CODECHOCO
Corporación Autónoma Regional
Para el Desarrollo Sostenible del Chocó

RESOLUCIÓN No. 1533

"Por medio de la cual se Prorroga un permiso de Ocupación de Cauce"

Que mediante radicado **2023032415348156**, del 24 de Marzo de 2023, la empresa **MINER EL ROBLE MINER S.A.**, solicito autorización para continuar la etapa II y la etapa III de la fase I del depósito de relave seco, presentada mediante radicado 2019-21767 del 30 de julio de 2017, para modificación de la resolución 1806 de 2020.

Figura 1. Factores de seguridad estático y sísmico para la construcción del dique el depósito N°5, MINER S.A

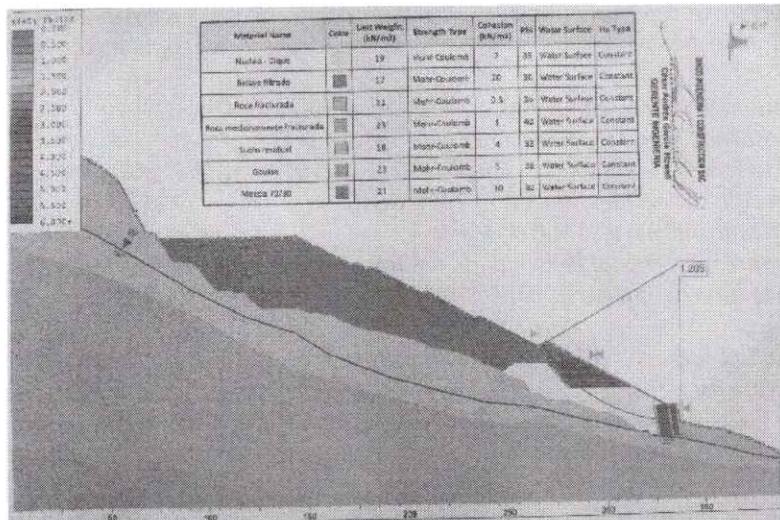
En el análisis de estabilidad física del dique, se tuvo en cuenta la conformación con material de mezcla para los escenarios estáticos y sísmicos (Figura 1) y se comparó con los resultados de factores de estabilidad solo de los relaves obtenidos en el año 2020 (Tabla 2), evidenciando que el material de mezcla mejora las condiciones de estabilidad física del dique base del depósito.

Tabla 2. Comparación de factores de seguridad en el depósito N°5, ensayos de laboratorio, MINER S.A

Factor seguridad material mezcla 70-30%		Factor seguridad relaves (tomados de informe 2020)	
Estático	Sísmico	Estático	Sísmico
1.703	1.205	1.560	1.074

Figura 2. Modificación en el diseño de secuenciamento de llenado del depósito N°5, MINER S.A
- Según reporte de operación al momento de la visita el avance se realiza en la cota 1924 m con un llenado a partir de la conformación de capas con espesores entre 0,30 m y 0,35 m.

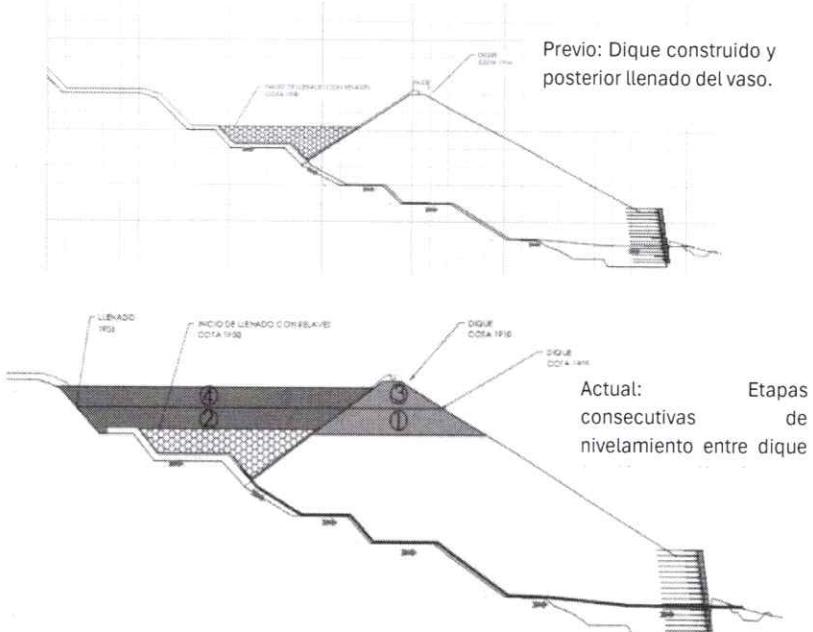
1.4). Modificación en el diseño de secuenciamiento y actividades de construcción del dique: Inicialmente se tenía planteado un crecimiento del dique hasta la cota 1910 msnm y posterior a esto iniciar el llenado del vaso desde la cota 1900 msnm, sin embargo conforme al radicado de entrega #2022101008375046 del 7 de octubre de 2022 informe de modificación en el secuenciamiento de las etapas de llenado para la construcción y operación del depósito de relaves filtrados N° 5 se aprobó mediante mesa técnica realizar una secuencia de llenado paralelo al mismo tiempo entre el vaso y los últimos 10 metros de construcción del dique, con el fin de evitar acumulación y empozamientos de agua y disminuir las zonas con alturas considerables (entre el dique y el vaso) que pudieran ser de alto riesgo tanto para la operación del depósito y la estabilidad de la obra. Esta modificación se presenta en la Figura 2.

Simulaciones de estabilidad de talud para cada etapa Software SLIDE 6.0. Tomado del informe Consultora Geonova Pacific S.A.S

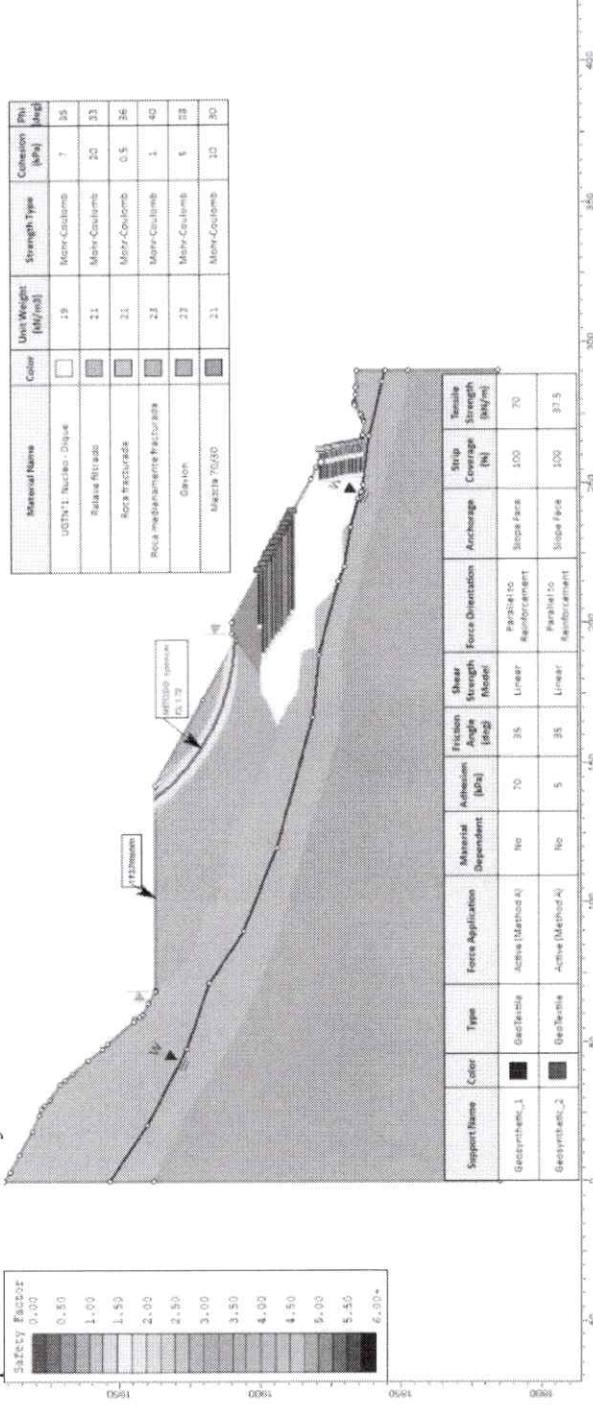
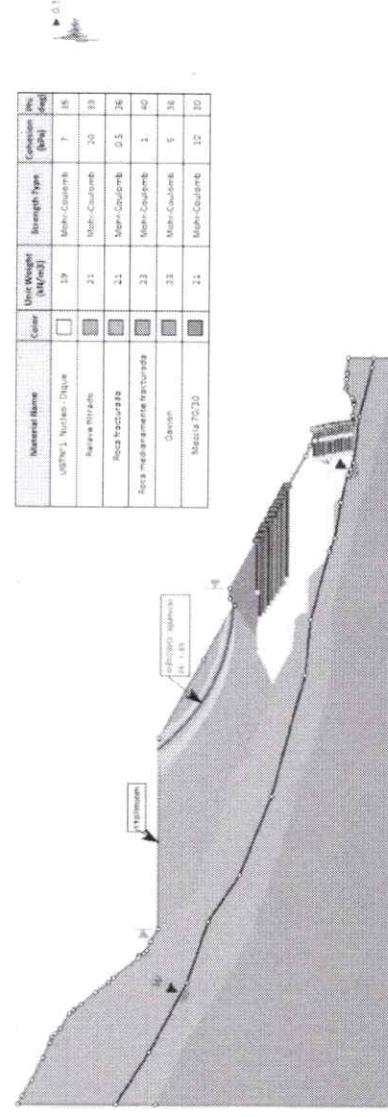
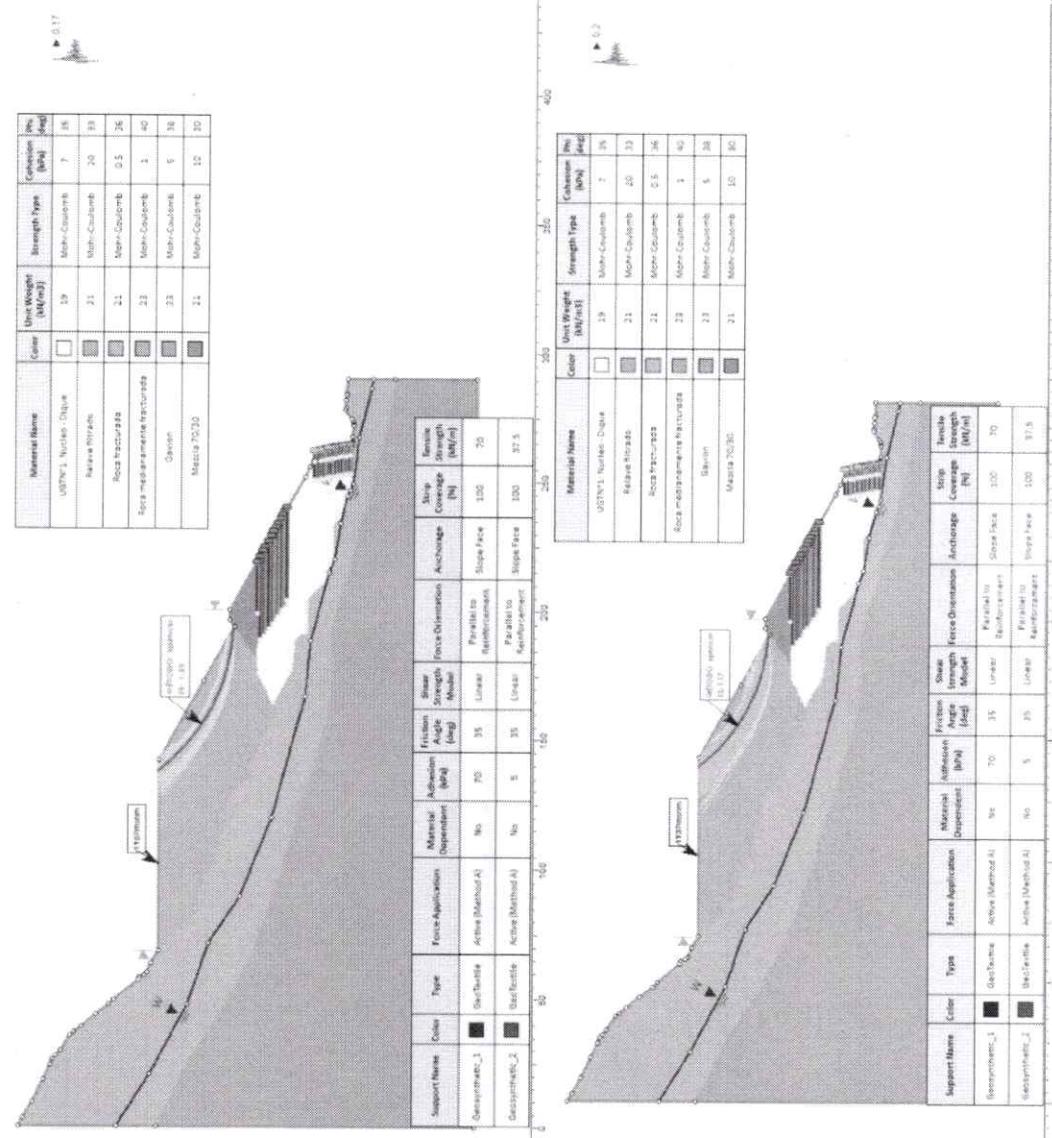
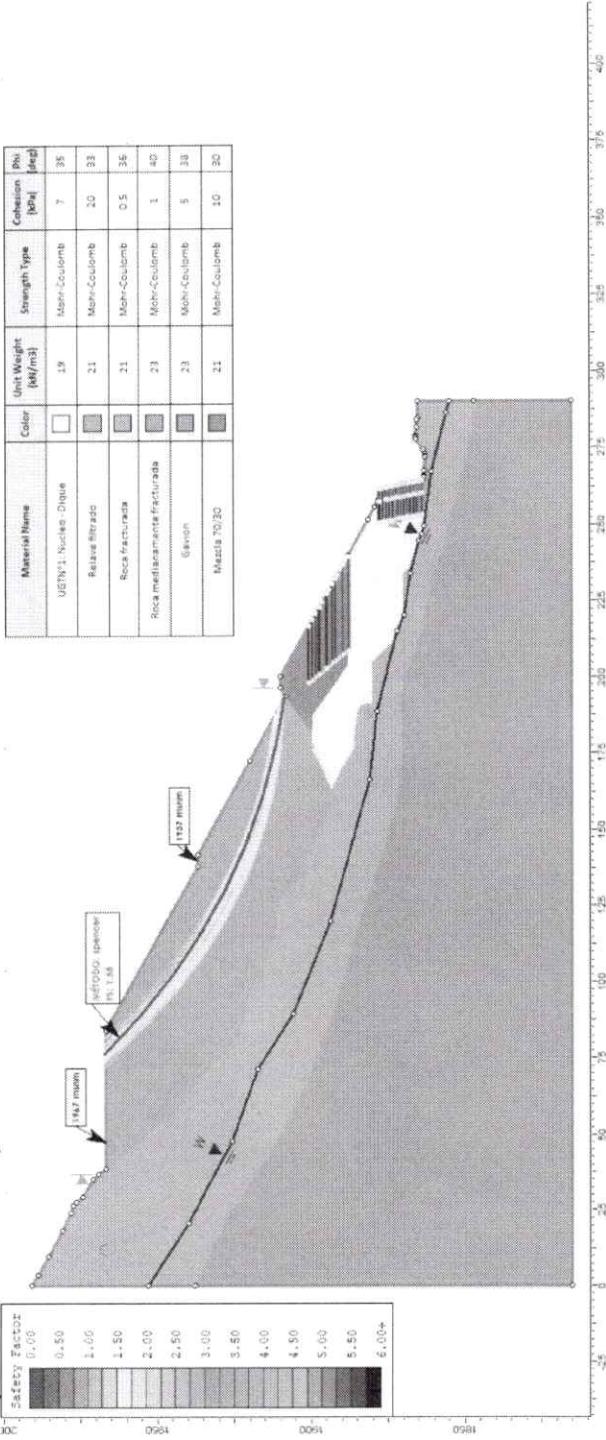
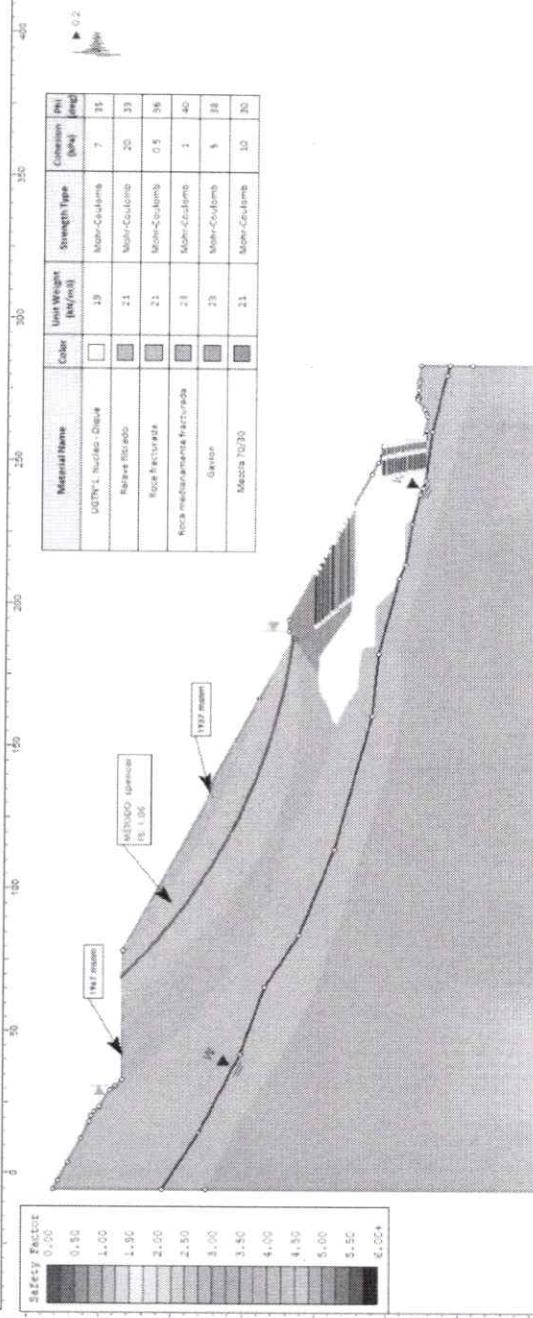
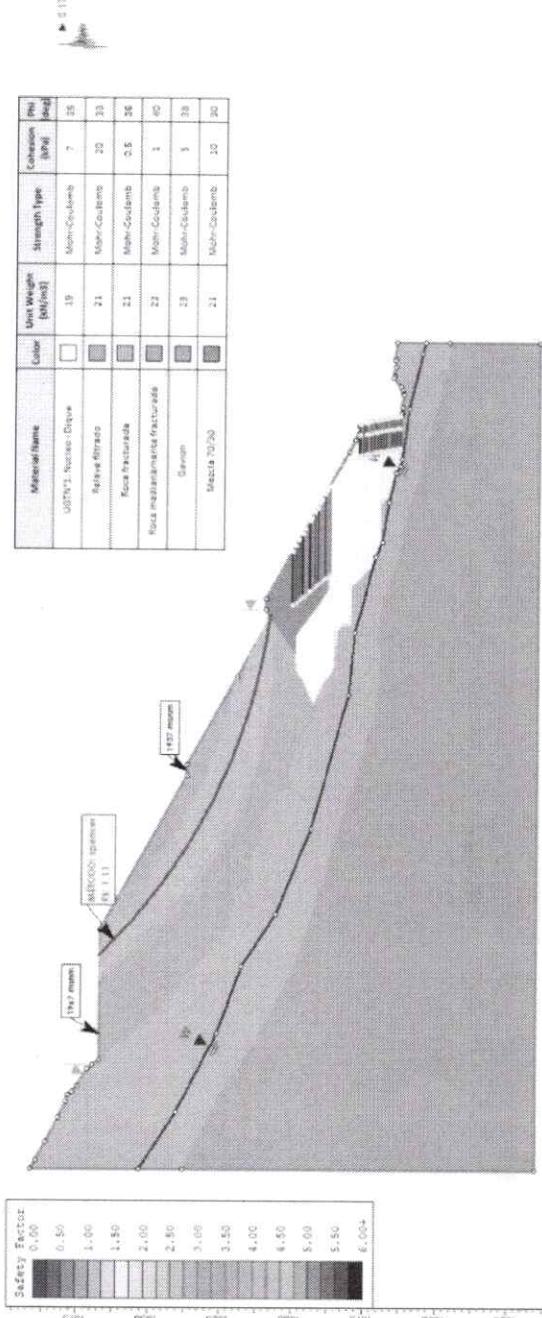
Así mismo se presentó la simulación de la evolución del factor de seguridad del talud para los dos escenarios estático y sísmico y el análisis por etapas durante el proceso constructivo del depósito (Tabla 4), evidenciando que a medida que se avanza entre las etapas se disminuye el factor de estabilidad del talud para los dos escenarios, presentando factores de seguridad por debajo del mínimo requerido para la etapa III, por lo cual la consultora Geonova Pacific S.A.S recomendó a la empresa MINER S.A realizar obras de reforzamiento en dicha etapa sugerencia que deberá ser tenida en cuenta al momento de avance.

Tabla 4. Valores obtenidos de factor de seguridad para cada etapa de construcción del depósito N°5, según simulaciones de Geonova Pacific S.A.S.

Etapa	Condición	Método de Spenser
Etapa I	Estática	1,72
	Seudoestática	$a = 0,17 g: 1,23$
		$a = 0,20 g: 1,17$
Etapa II	Estática	1,58
	Seudoestática	$a = 0,17 g: 1,11$
		$a = 0,20 g: 1,05$
Etapa III	Estática	1,53
	Seudoestática	$a = 0,17 g: 1,07$
		$a = 0,20 g: 1,01$

- El software utilizado SLIDE además de simular las condiciones y el factor de seguridad permite que se apliquen posibles medidas de corrección cuando los valores del factor de seguridad son bajos a través de varias opciones: la disminución de la pendiente, la construcción de bermas, suavizar la corona del talud, reforzar la base del talud o a través de la instalación de elementos de refuerzo. Según simulación de Geonova (2024) podría haber aumento de la seguridad pasando de un FS=1,05 a 1,07 por medio de la instalación de una geomalla al inicio de la etapa III de la fase I.

- El último informe de estabilidad de taludes presentado por la consultora Geonova Pacific S.A.S retoma los datos del análisis de sismicidad y de factores de seguridad de taludes de estudios anteriores realizados dando validez a la información que se ha entregado con anterioridad. Teniendo en cuenta que, para la etapa III de la fase I hay disminución del FS por debajo del valor mínimo según los resultados de simulación del tipo de falla se recomienda atender la alternativa que se plantea sobre el reforzamiento del tendido de una geomalla uniaxial con una longitud adecuada para garantizar el amarre con la intercepción con el círculo de falla, según el estudio la colocación de este elemento tiene una resistencia a la tensión de 60 kN/m y se sugiere realizar (6) capas de 0,60m de espesor al inicio del talud de la etapa III.

- Teniendo en cuenta las modelaciones realizadas por Geonova (2024) y el análisis adicional del coeficiente sísmico de 0,2 g se concluye que las modelaciones anteriores realizadas por INTEINSA y SINCO son coherentes y tienen validez. Bajo condiciones estáticas los taludes aguas arriba de las etapas I, II y III se comportan estables, pero en condiciones seudoestáticas o sísmicas esta condición disminuye progresivamente como se representa en la tabla 4, alcanzando valores de factor de seguridad mínimos ($FS=1,05$) para la etapa II y por debajo del mínimo sugerido por la NSR-10 para la etapa III.

- Respecto a la disminución del factor de seguridad la consultora Geonova (2024) sugiere a MINER S.A la instalación de una geomalla al inicio de la etapa III para aumentar el factor de seguridad ante condiciones sísmicas que disminuye de un $FS\ 1,05$ en la etapa II a un $FS\ 1,01$ en la etapa III y poder aumentarlo a $FS\ 1,07$.

Figura 4. Superficie de falla generada por deformaciones totales - construcción de relaves filtrados Etapa II. Tomada de SINCO, 2020

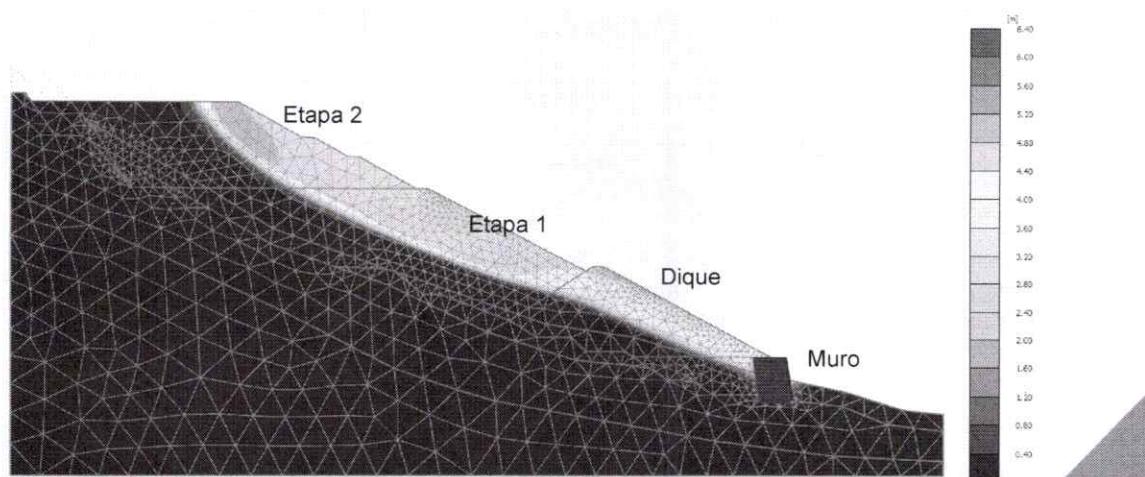
El informe de Geonova (2024) también retoma los datos del método de elementos finitos de estudios anteriores en el depósito N°5 siendo herramienta para evaluar el comportamiento dinámico del depósito, como un sistema estructural ante sismos en respuesta a esfuerzos y deformaciones, adoptando los parámetros geotécnicos de la Tabla 5 teniendo como conclusión que los mayores desplazamientos en la construcción de las etapas I y II se dan en la parte frontal del muro de suelo reforzado y la parte superior de la conformación como se muestra en las Figura 4 y Figura 5.

Figura 6. Lectura de piezómetros a noviembre de 2023 en el depósito 5.

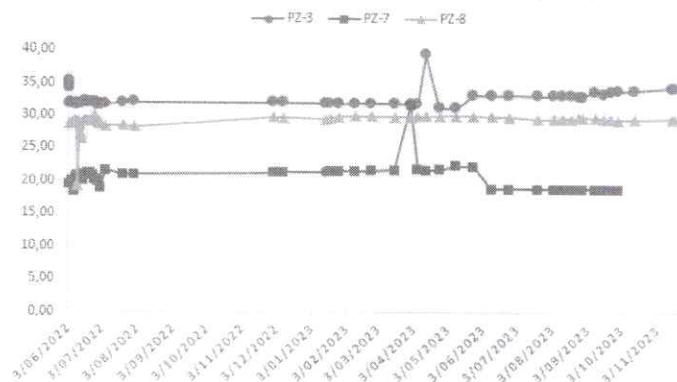
Es importante relacionar que solo 3 piezómetros (Pz 3, Pz, 7 y Pz 8) presentan lecturas a vigencia de noviembre de 2023 con registro de niveles de aguas subterráneas entre los 29,69 a 38 m de profundidad con una tendencia hacia la estabilidad.

Figura 7. Avance en la revegetalización y cubrimiento del talud inferior del depósito N°5.

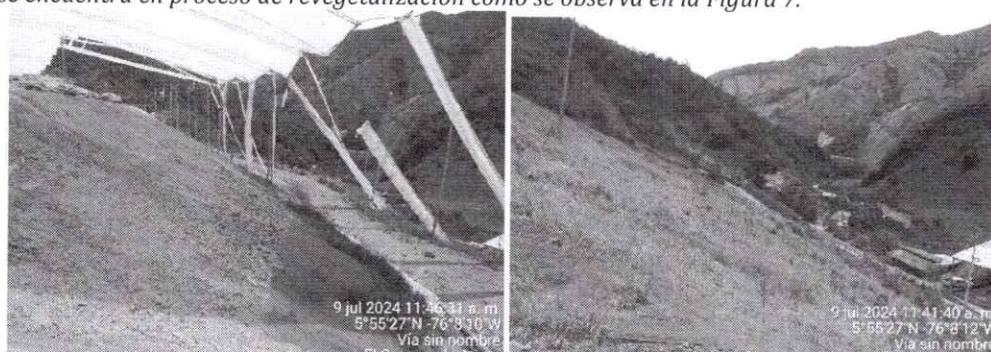
El cuerpo del dique posee una instalación de geomallas biaxiales de 90kn cada metro con el fin de garantizar la estabilidad del vaso de llenado. Por su parte, el tratamiento a la cara externa del dique consistió en instalación de geomantos y siembra de pastos (*Brachiaria*) con el fin de evitar la formación de focos de erosión y surcos por lluvias sobre la ladera que corresponde al talud superior de la vía de acceso a las instalaciones de la mina, que en el momento de la visita se encuentra en proceso de revegetalización como se observa en la Figura 7.

Figura 8. Posición actual de la cubierta tipo invernadero y estado cerca a la cota 1937 m.

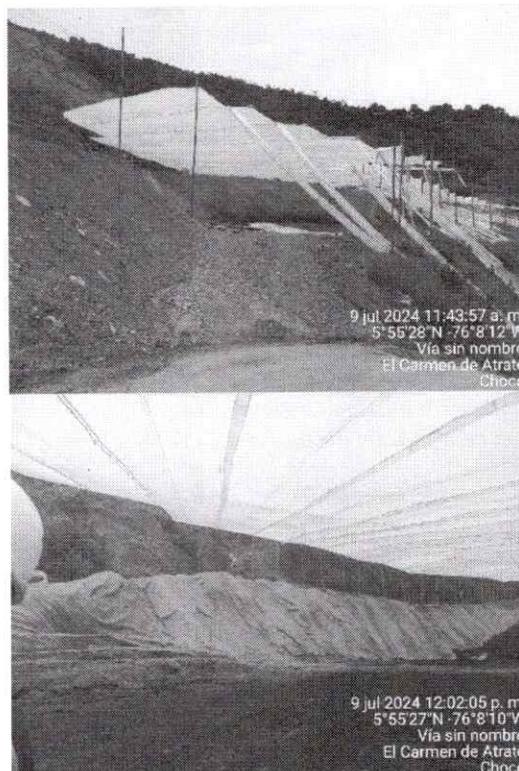
La cubierta tipo invernadero consiste en un techo elevado con un área inicial de 11.000 m² aproximadamente, para mitigar los efectos de aguas lluvia inicialmente sobre el desarrollo de trabajos en el dique y que se ha ido movilizando de acuerdo al recrrecimiento en la cota del vaso del depósito con el fin de amortiguar los efectos directos del agua lluvia y de escorrentía que pueden detonar procesos erosivos y saturación en los relaves, al momento de la visita la cubierta

se encuentra hasta la cota 1937 m donde finaliza la etapa I y se encuentra con buena superposición de tendidos en buen estado.

Figura 9. Impermeabilización vaso de llenado y de los taludes en la cota 1924m, Miner S.A

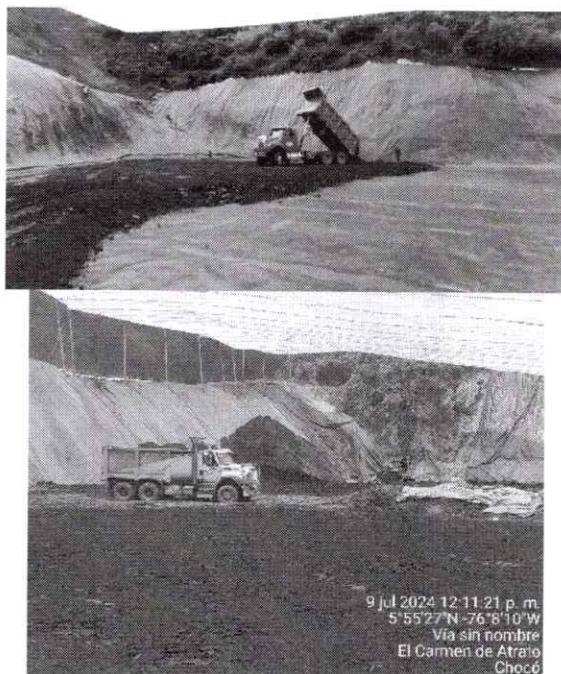
Se ha recrecido el área del depósito aguas arriba de la microcuenca a través de la impermeabilización con geotextil del área de llenado para evitar filtraciones (Figura 9), el sistema de llenado que se ejecuta actualmente consiste en los tendidos de capas con la mezcla del filtrado de relaves y cal en una proporción de 1,2% para asegurar el secado de los relaves, posteriormente se hace la medición de la compactación mediante ensayos Proctor Modificado. Los datos reportados entre noviembre y diciembre sobre el control de calidad de la conformación de las capas (Anexo 26 ICA 2023-II) (Tabla 8) representan valores de humedad menor al 20%, compactación y densidad en los parámetros de estabilidad.

Sobre el talud sur del vaso se observó un área de aproximadamente 10 m² sin cubrir con el tendido impermeable debido a la presencia de una raíz de un árbol cerca a la cota 1926 m, la remoción de este elemento se considerará en el momento del alcance del llenado sobre esa cota para ser posteriormente cubierta con el geomanto garantizando el amarre del terreno.

Figura 10. Revestimientos de cuneta vial y zanjas perimetrales en talud superior de la vía de acceso al depósito 5.

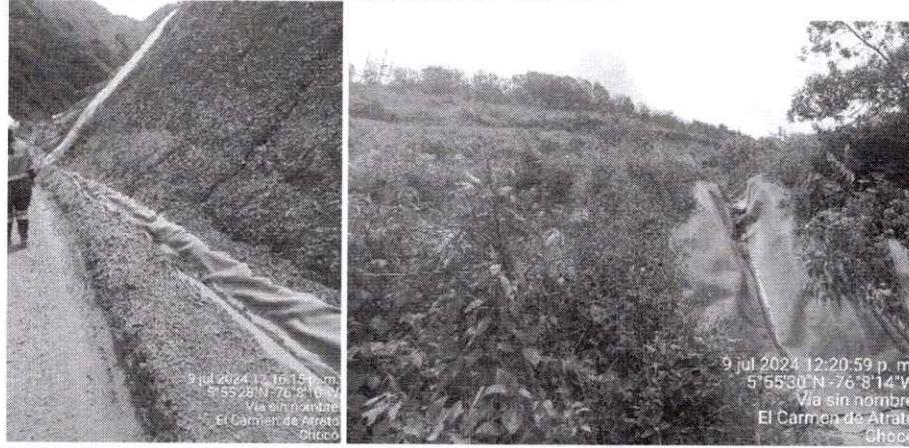
En la vía de acceso al depósito, se evidenció que las cunetas viales se encuentran recubiertas por geosintéticos, al momento de la visita se encontraban limpias y con buena funcionalidad hacia el sistema de captación, así como la instalación de canales con impertex desde el talud superior contiguo a la vía el cual sufrió de inestabilidad en el año 2022.

Figura 11. Cubrimiento con geotextil de talud natural contiguo al depósito N°5.

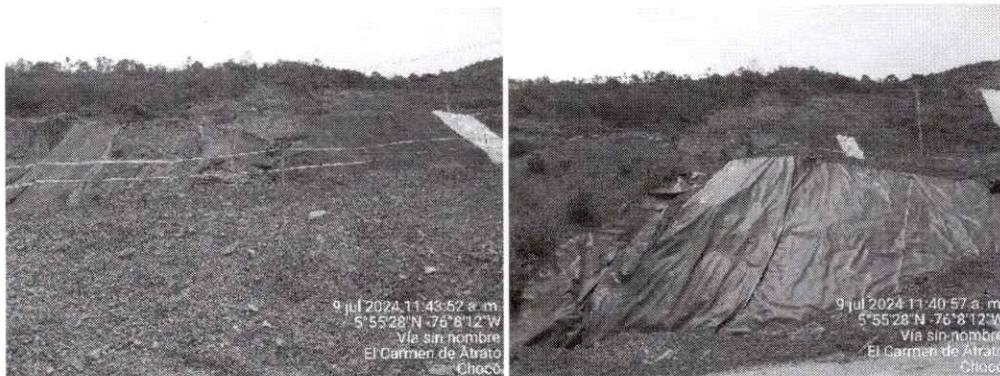
Debido a la ocurrencia de un deslizamiento detonado por altas precipitaciones en marzo del año 2022 en la ladera derecha contigua al vaso de emplazamiento del depósito N°5 se han realizado obras de estabilización (Figura 11), tales como la instalación de terrazos de ancho variables con

el fin de disminuir pendiente y mejorar la calidad del talud, la instalación de cunetas de coronación y drenajes superficiales para la conducción de aguas de escorrentía, revegetalización de escarpes con brachiaria y cobertura de taludes con geomantos. Al momento de la visita se encuentran escarpes de macizo rocoso de mala calidad cubiertos con tendidos impermeables, parte de estos escarpes se usaron como material de préstamo en la fase constructiva del dique mejorando así la inclinación del talud. Así mismo, se realizaron obras de reducción de profundización de carcavamientos y de velocidad de escorrentías mediante sistemas bioingenieriles como trinchos dispersores de energía y de reconformación de lechos (Figura 12).
